SUPERINTENDENCIA DE INDUSTRIA Y COMERCIO	
RAD: 11-108331- -2	FECHA: 2013-02-19 18:04:28
DEP: 2020 DIRECCION DE NUEVAS CREACIONES	EVE: 1 REGISTRO/DEPOSITO/CONCESION/DEPOSITO
TRA: 3 PATENTES DE MODELO DE UTILIDAD	FOLIOS: 5
ACT: 519 PRESENTACION

Asunto: Radicación: 11-108331- -2
 Trámite: 3
 Evento: 1
 Actuación: 519
 Oficio: 3382
 Folios: 5

Título de la solicitud: “Molde para producir ladrillo doble macho doble hembra y ladrillo doble macho y doble hembra tipo flecha” (Fl. 1)

Fig. 2 del Documento D1

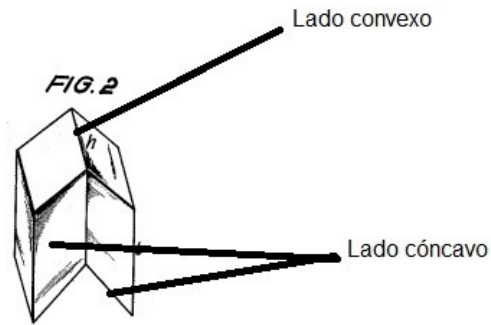
Para una mayor ilustración, se detalla a continuación la ubicación de las características geométricas del bloque:

De acuerdo con la tabla anterior donde se comparan las características técnicas de la reivindicación 1 con la anterioridad D1, se concluye que el ladrillo en la reivindicación 1, ya era conocido en el estado de la técnica como se evidencia con la anterioridad encontrada. Por lo tanto la reivindicación 1 carece de novedad.
